Mission régionale d'autorité environnementale

Avis sur le projet de renouvellement d'exploitation d'une carrière de craie sur la commune de Congy (51) porté par la société MEULOT DANY

n°MRAe 2023APGE89

Figure 4 – remise en état du site

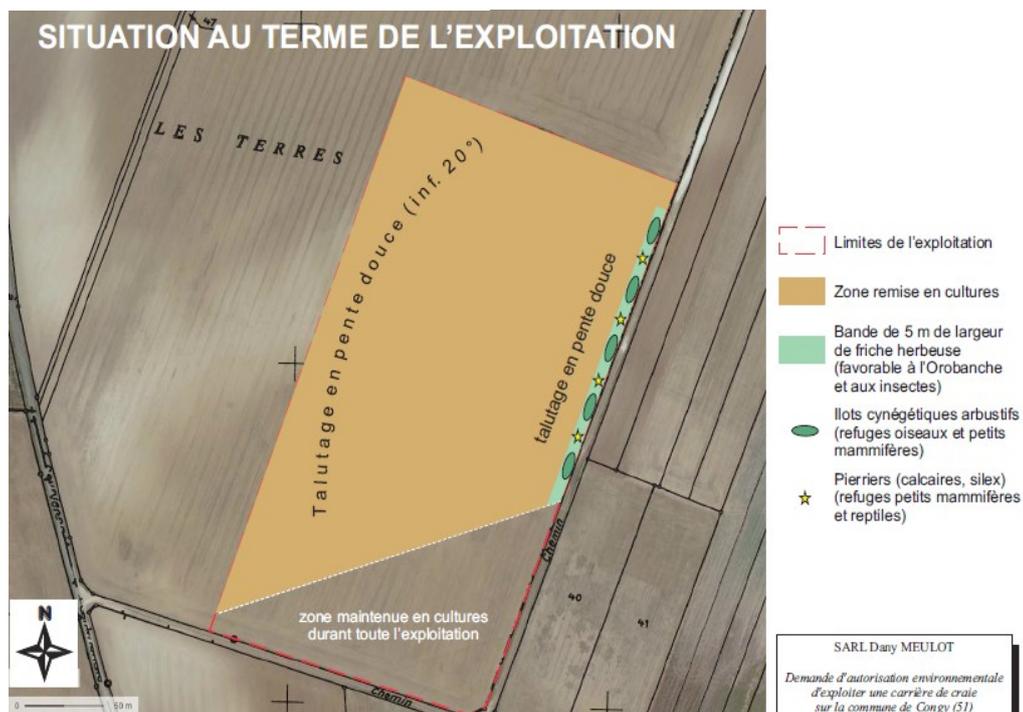
L'Ae s'interroge sur la configuration du terrain après remblayage du site, compte tenu du bilan très déficitaire entre le volume des matériaux de remblaiement (5 800 m³) et le volume extrait de la carrière (80 800 m³). Le dossier fait état de fronts de taille résiduels qui seront progressivement talutés de manière à sécuriser les terrains au terme de l'exploitation. Si nécessaire, les fronts d'exploitation seront purgés de toute zone instable afin de réduire le risque d'éboulement. Une pente de 20 ° sera assurée, afin de permettre la mise en culture des terrains réaménagés. Selon l'Ae, il manque un plan en coupe, voire un photomontage, permettant de visualiser la configuration du site après sa remise en état.

L'Ae recommande au pétitionnaire de compléter son dossier par un plan en coupe, voire un photomontage, permettant de visualiser la configuration du site après sa remise en état.
